GG.ZOKiS.372.2.2025

ODPOWIEDZI NA ZADANE PYTANIA I WNIOSKI

ogłoszenie Nr: 2025/BZP 00462123/01 z dnia 07.10.2025

Nazwa zadania: Budowa Hali Sportowej przy Publicznej Szkole Podstawowej w Grobnikach

Pytanie 24

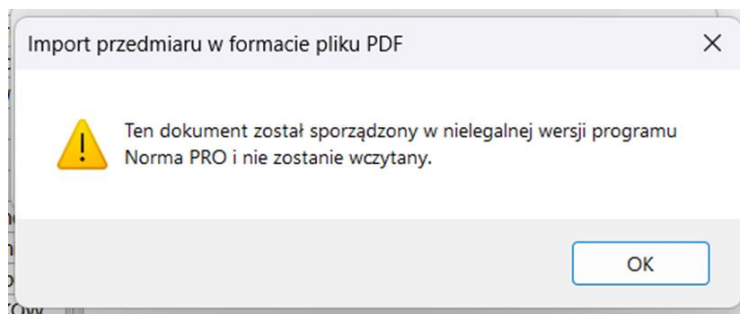
Udostępnione przedmiary zapisane w formie pdf z programu kosztorysowego przy próbie wczytania ich do programu kosztorysowego wyświetla się komunikat o następującej treści

Proszę o udostępnienie edytowalnych wersji przedmiarów (w .ath) i przedmiarów w pdf z legalnego źródła. Powyższe ułatwi wyliczanie ceny.

Zamawiający udostępnia edytowalną wersję przedmiarów (w .ath) i przedmiarów w pdf z legalnego źródła.
